## PA17/08

Affidamento a Contraente Generale dei "Lavori di ammodernamento del tratto Palermo - Lercara Friddi, lotto funzionale dal km 14,4 (km. 0,0 del Lotto 2) compreso il tratto di raccordo della rotonda Bolognetta, al km 48,0 (km. 33,6 del Lotto 2 - Svincolo Manganaro incluso) compresi raccordi con le attuali SS n.189 e SS n.121

## - PERIZIA DI VARIANTE N.1 -

### MODIFICA TECNICA N. 83 OPERE DI SOSTEGNO - ASSE PRINCIPALE - Lotto 2a OS04 - Paratie di pali sx dal km 1+869.867 al km 1+929.876 Relazione tecnica descrittiva

*Particolari sistema di contrasto tiranti 2° e 3° ordine previste in PEA per le paratie di Pali di grande diametro*

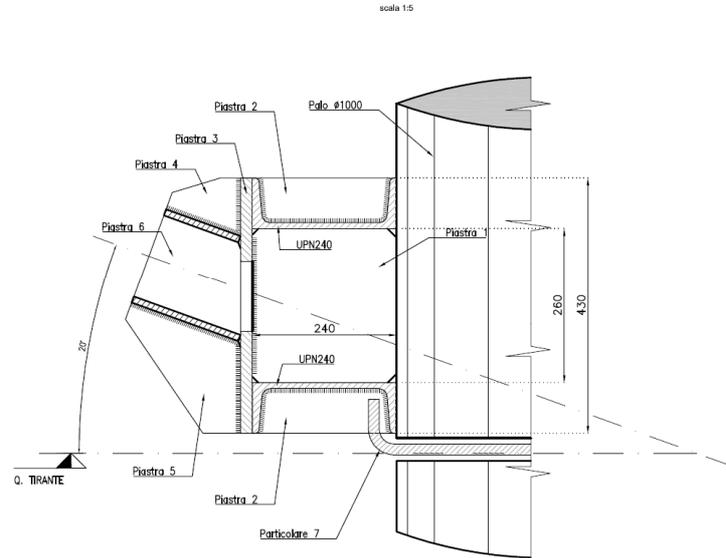
Le modifiche al sistema di contrasto resi necessarie nella presente fase di cantiere, rispetto alle previsioni di PEA, sono legate a necessità di adottare spezzoni di tubo del De=177 mm e sp.15 mm in luogo di tubo del

De=168.3 mm sp. 12,5 mm originariamente previsto, ciò in relazione al più facile reperimento sul mercato della sezione tubolare proposta. L'utilizzo del tubolare di sezione maggiorata ha comportato quindi la necessità di rivedere la geometria ed i disegni di officina delle piastre costituenti il sistema, come riportato nelle seguenti figure:

*Schema del possibile taglio/interruzione degli UPN*

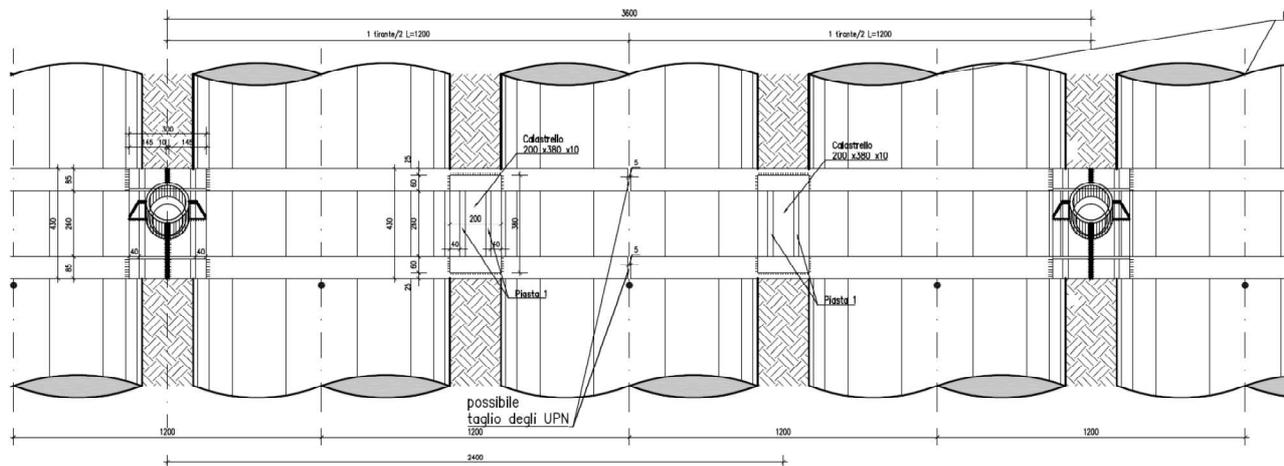
ciascuna paratia definire un piano tagli che preveda l'interruzione degli UPN nella mezzzeria tra 2 tiranti successivi, secondo lo schema di seguito riportato:

L'interruzione degli UPN, secondo lo schema sopra proposto, consente comunque di garantire la continuità del carico fornito dai tiranti, alla paratia, in accordo alle ipotesi progettuali di PEA

*Schema posizionamento gangi*

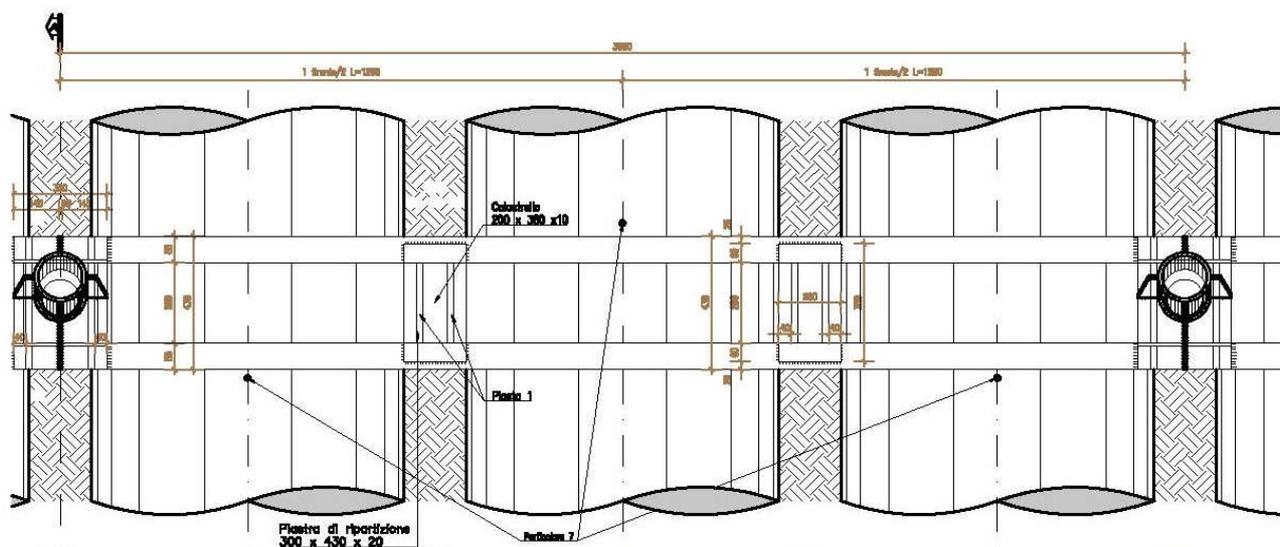
Inoltre il P.E.A prevede per la corretta posa altimetrica delle travi di ripartizione nelle paratie di pali, l'impiego di gangi di diametro  $\varnothing 26$  lunghi circa 36 cm da posizionare al di sotto della trave in corrispondenza di ciascun palo di fondazione. Con la presente si precisa, per una posa più agevole delle travi di ripartizione, che tali gangi verranno disposti alternativamente a ciascun palo al di sotto ed al di sopra della trave di ripartizione costituita dai due UPN accoppiati.
